工事請負変更契約 報告書（都市建設部 土木建設課）

経済建設委員会資料
令和8年5月19日提出

立岩・上三緒線道路改良（6工区）工事

横断図

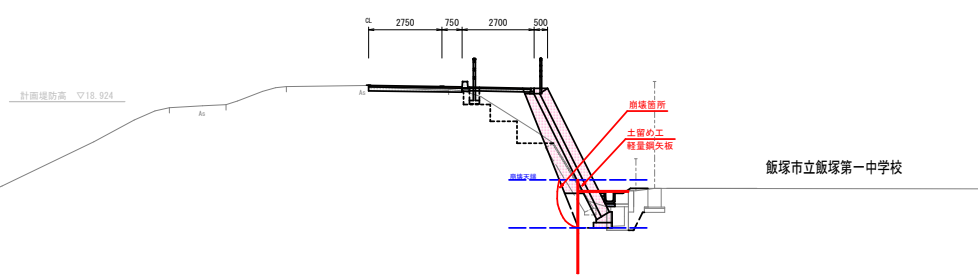
本工事实施にあたり、ブロック積施工時において堤防道路法面の掘削を行ったところ、一部法面の崩壊が生じ作業時における安全対策のため土留め工として軽量鋼矢板80枚を追加。また、飯塚第一中学校進入路において学校関係車輛の通行軌跡確保のため大型土のう16袋の追加。その他、数量の変更は現場精査によるもの。

平面図

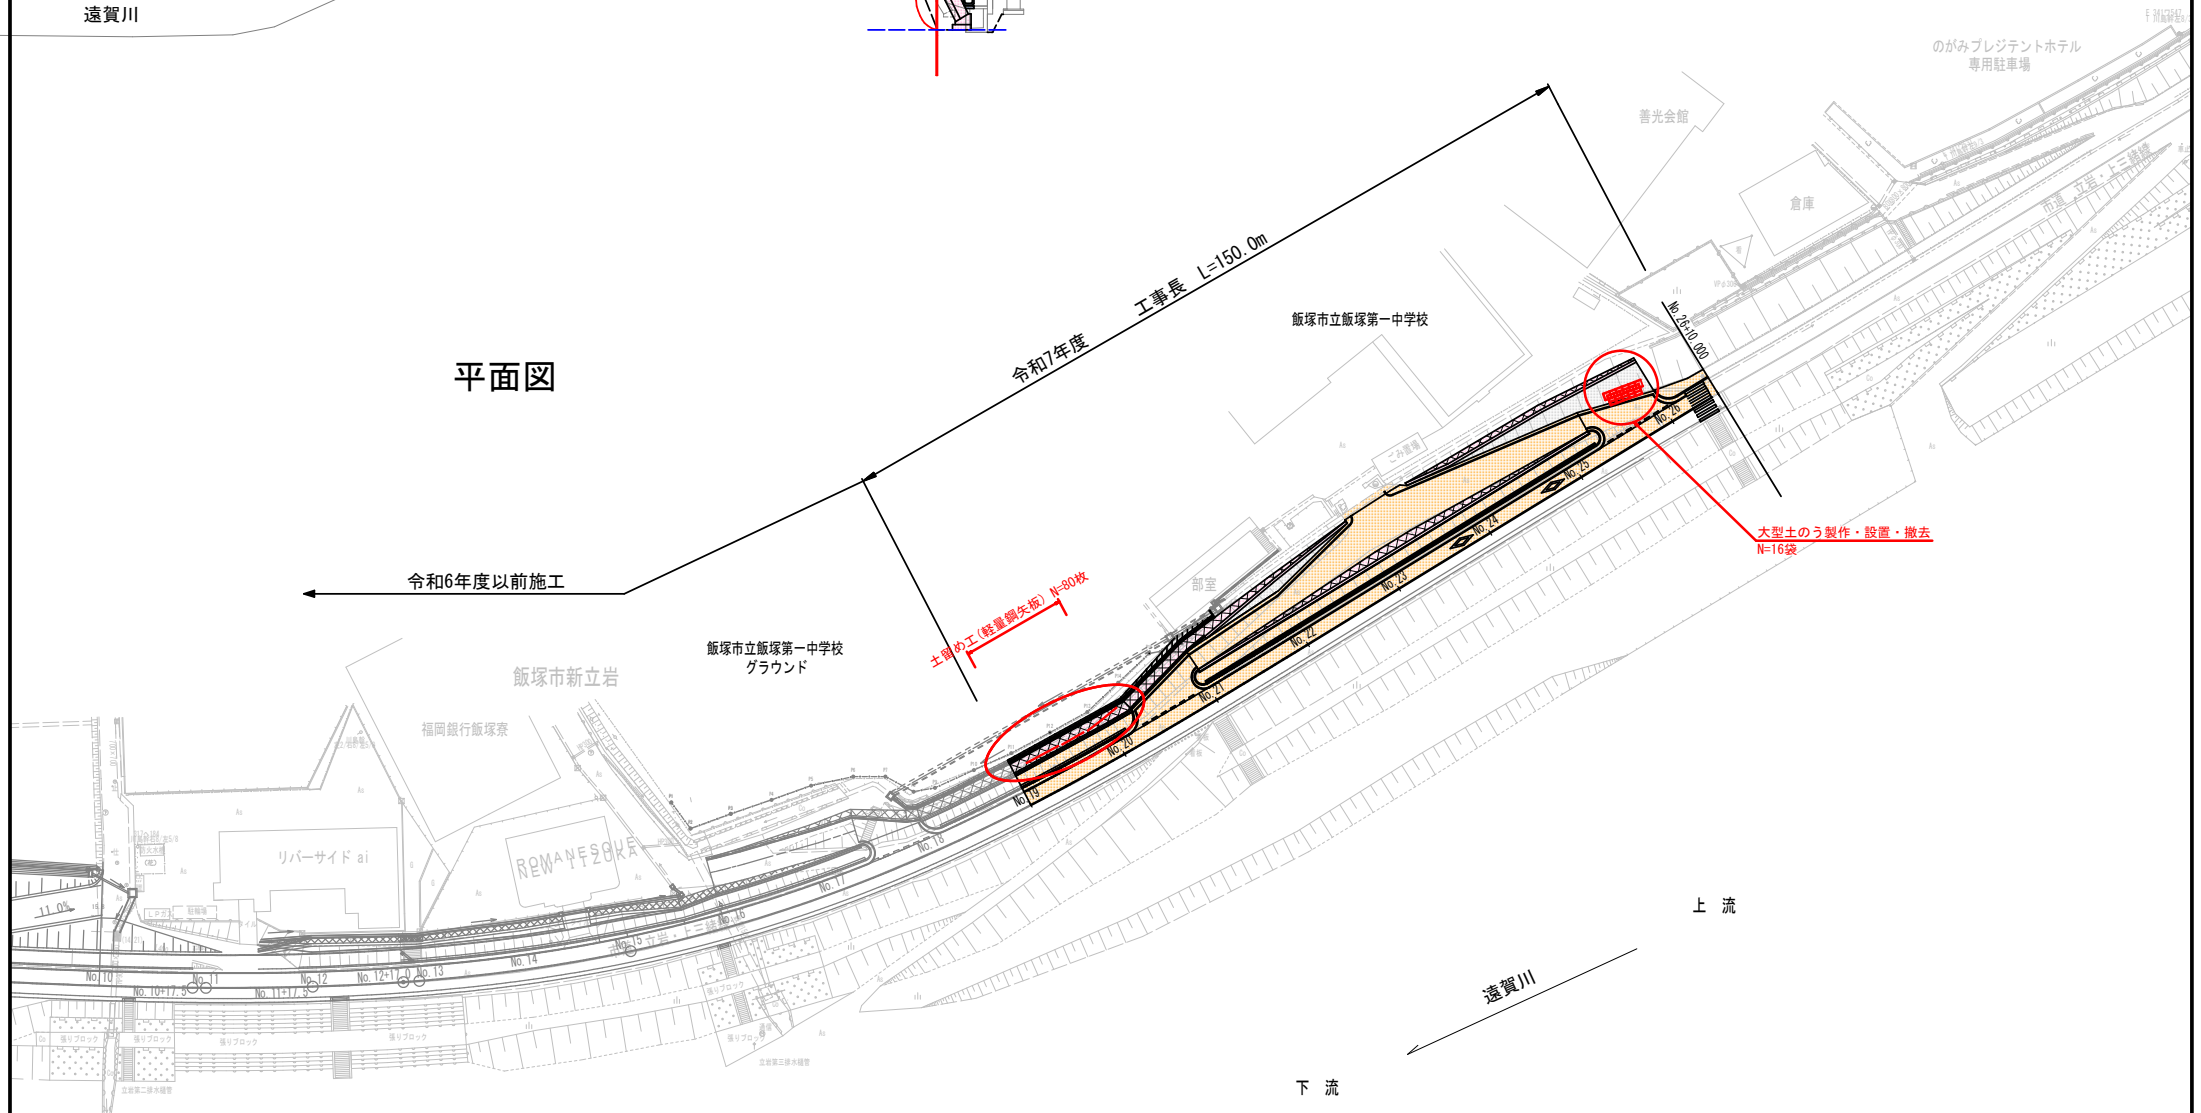
土留め工(軽鋼矢板) N=80枚

大型土のう製作・設置・撤去
N=16袋
